OGGETTO: D. Lgs n. 152/2006 e ss.mm.ii. L.R. n. 11/01 e ss.mm.ii - Parere di compatibilità ambientale - Metanodotto per il trasporto di gas dall'Albania fino alla rete nazionale SnamReteGas attraverso il mar Adriatico - Proponente: Società Trans Adriatic Pipeline AG Italia.-

N. **1805** del 18/09/2012 del Registro delle Deliberazioni

OGGETTO: D.Lgs n. 152/2006 e ss.mm.ii. L.R. n. 11/01 e ss.mm.ii - Parere di compatibilità ambientale - Metanodotto per il trasporto di gas dall'Albania fino alla rete nazionale SnamReteGas attraverso il mar Adriatico - Proponente: Società Trans Adriatic Pipeline AG Italia.-

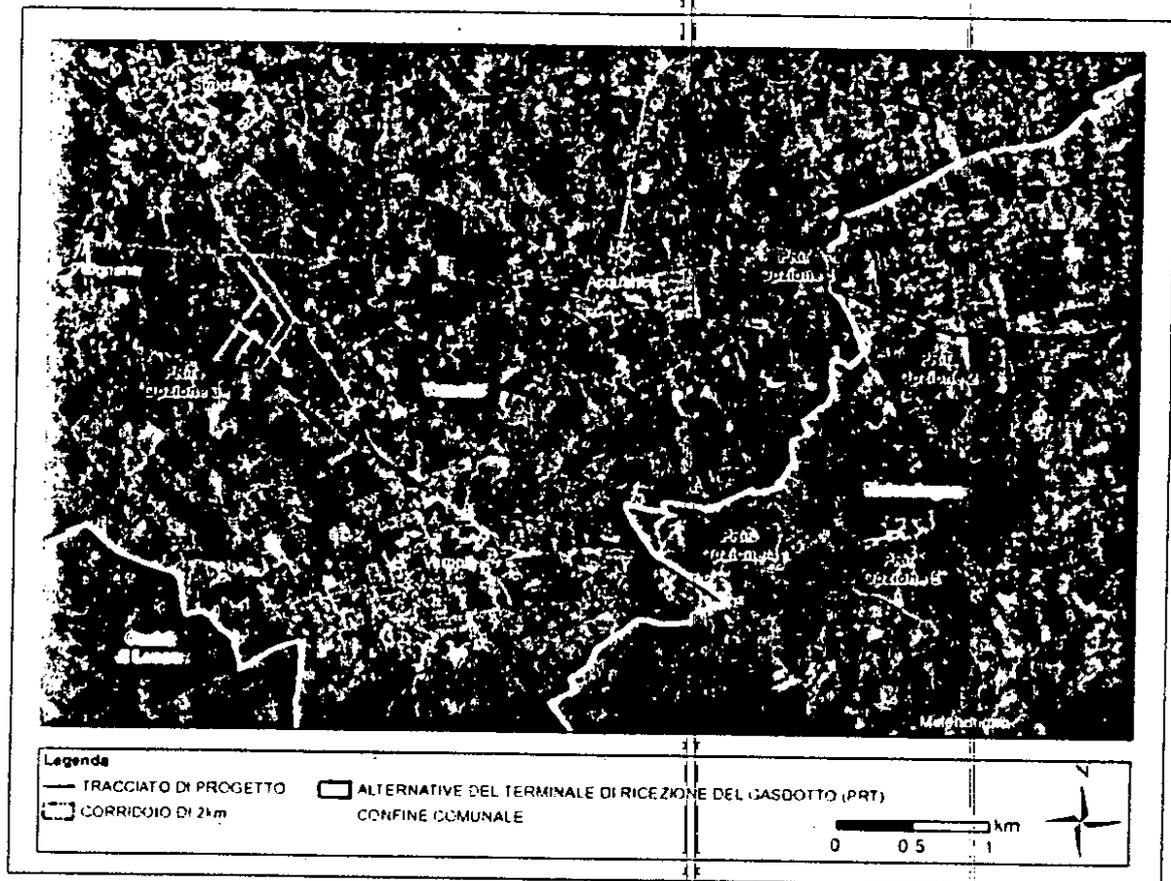
Il primo sito preso in considerazione per il PRT è quello indicato nella figura precedente come opzione 2. Questa soluzione era stata inizialmente considerata come la migliore poiché era quella più vicino alla costa e consentiva la minimizzazione del tracciato a più alta pressione.

Tuttavia, in seguito, è stato scartato per la presenza di una Masseria in costruzione.

Quindi è stata presa in considerazione l'Opzione 1, localizzata in un'area rurale a est di Acquarica, al confine tra il comune di Meledendugno e il comune di Vernole.

Durante la fase di coinvolgimento delle parti interessate (stakeholders), i rappresentanti del Comune di Vernole hanno chiesto che venisse valutata anche l'Opzione 3, situata nella zona industriale dello stesso Comune. Questa opzione è stata scartata per via della lunghezza della condotta ad alta pressione e poiché la zona industriale disponibile non risultava di ampiezza adeguata per poter ospitare il PRT.

In seguito a un successivo coinvolgimento delle parti interessate, il Comune di Vernole ha chiesto a TAP di valutare una nuova località nei pressi della futura Strada Regionale 8, pianificata a sud dell'Opzione 1, tra Vernole e Acquarica. Questa opzione avrebbe consentito l'uso della servitù di passaggio di quella strada per il percorso del gasdotto. Sono stati quindi eseguiti nuovi studi con l'obiettivo di identificare un'ubicazione idonea e sono state selezionate due aree come potenziali ubicazioni del PRT, chiamate Opzione 4 e 5.

In seguito a ulteriori approfondimenti, entrambe queste opzioni sono state scartate per le seguenti ragioni.

- l'Opzione 4 è un'area agricola caratterizzata da una grande quantità di ulivi monumentali.
- l'Opzione 5 si trova in un'area già occupata da un impianto fotovoltaico.

Pertanto, è stata scelta l'Opzione I come l'alternativa migliore per l'ubicazione del PRT di Progetto. Questa soluzione è stata considerata un buon compromesso tra la lunghezza della condotta ad alta pressione e potenziali impatti ambientali e sociali.
